## Vysvětlení zadávací dokumentace 6

**Název:** MU – FI, rekonstrukce a dostavba areálu Botanická 68a – budova D  
**Druh veřejné zakázky:** Stavební práce  
**Druh zadávacího řízení:** Otevřené nadlimitní řízení  
**Adresa veřejné zakázky:** <https://zakazky.muni.cz/vz00007093>

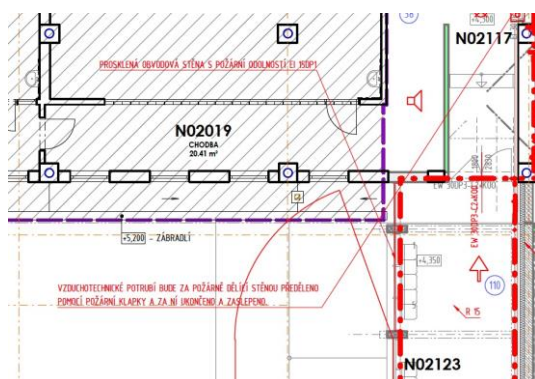
Prosíme o zvážení rozměrů výtahových šachet. Dle našeho uvážení nejsou navržené rozměry běžné, čímž se značně zužuje okruh možných dodavatelů výtahů a tím není možné získat konkurenci schopnou nabídku. Děkujeme.

Výtahové šachty respektive jejich rozměry se snaží kopírovat původní výtahy, tudíž se jejich rozměry měnit nebudou.
